REGISTRO FOTOGRÁFICO PROGRAMA DE MANTENIMIENTO DE EDIFICIOS ESCOLARES PÚBLICOS

PRA-FOR-123
Versión 1

DEPARTAMENTO:	Retalhuleu	MUNICIPIO:	San Andrés Villaseca
NOMBRE DEL ESTABLECIMIENTO:	EORM	DIRECCIÓN DEL ESTABLECIMIENTO:	Cantón Pajales La Cuchilla
CÓDIGO DEL ESTABLECIMIENTO:	11-06-1268-43	FECHA:	12/06/2024

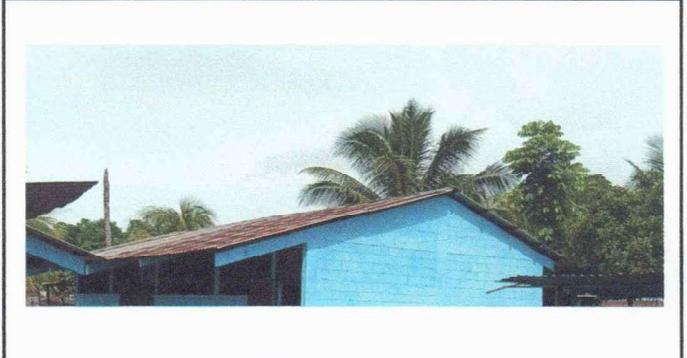
Foto 10: El techo de uno de los módulos de aulas evidencia mal estado, estando oxidadas y esto provoca filtraciones.

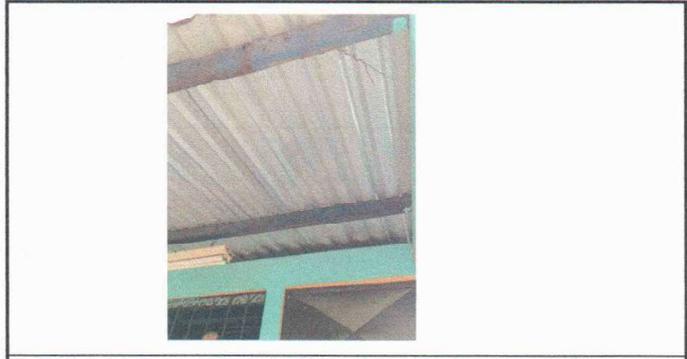
Foto 11: La estructura de soporte de uno de los módulos de aulas está muy deteriorada, se evidencia un alto nivel de óxido y desgaste, por lo cual es necesario sustituirla.

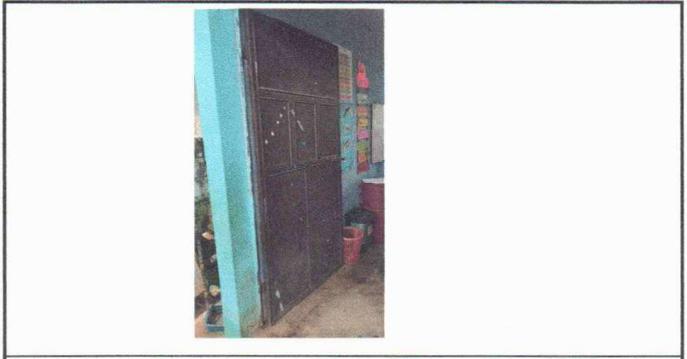
Foto 12: La puerta evidencia daños en su estructura general, a pesar de recibir mantenimiento previo no se ha podido mejorar la situación, por lo cual es necesario sustituirla.
